Gemeente Losser

Verkeersveiligheidstoets Ambachtsweg De Lutte

Ontsluiting Luttermolenveld

20 februari 2020
006157.N1.01

Figuur 2.1: de verbindingsweg geprojecteerd op luchtfoto

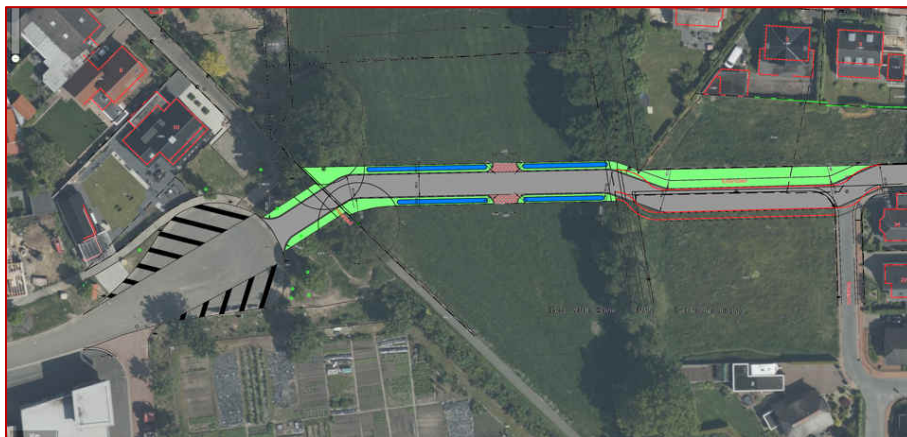
- Twee tegemoetkomende auto's moeten met elkaar rekening houden in de knikken bij de Ertsmolen. Dat is op alle straten in het Luttermolenveld zo, in dit geval is door het verloop van de weg het zicht op tegemoetkomend verkeer goed, tegenliggers kunnen elkaar op tijd zien. Bovendien is de verkeersintensiteit hier laag (zie het volgende hoofdstuk).

- Er is in het ontwerp niet voorzien in een voetpad langs de verbindingsweg. Dat is hier wel gewenst, er ontstaat niet alleen voor fietsers en automobilisten een nieuwe verbinding, ook voor voetgangers is dit een nieuwe route.

- De verbindingsweg kruist het Haerpad, een verbinding naar het Molenveldpad langs het spoor. Hier moet het uitzicht goed zijn. Met een verkeersdrempel kan hier het begin van de 30 km/uur zone extra worden benadrukt.

- De markering in de keerlus van de Ambachtstraat benadrukt de doorgaande verbinding naar de Ertsmolen. Het is beter dat de keerlus goed herkenbaar is, de doorgang is alleen bedoeld voor bestemmingsverkeer richting het Luttermolenveld. De gestreepte markering kan dus vervallen. En wellicht kan de keerbeweging extra

zichtbaar worden gemaakt met een grote witte stip of een verhoogde bestrating van de 'middenstip'.

Figuur 4.2: Doorzicht richting de Ertsmolen met rechts de Korenmolen

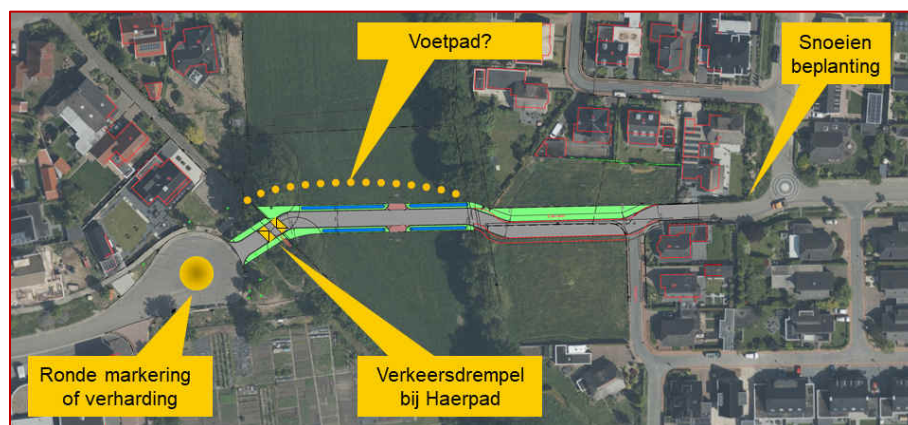
Een aandachtspunt is de beperkte breedte van de Ertsmolen tussen de Korenmolen en de verbindingsweg. Dit wegdeel oogt smaller dan de andere tweerichtingsstraten op het Luttermolenveld. Er is een voetpad aanwezig, maar een margestrook aan de andere zijde ontbreekt. Door hoge beplanting en schuttingen langs de aanliggende tuinen en bebouwing direct langs de weg is het zicht op de aansluiting met de Korenmolen minder goed

is. Snoeien van het groen langs deze aansluiting is hier noodzakelijk. Een pluspunt is dat op deze kruising al een snelheidsremmer aanwezig is.
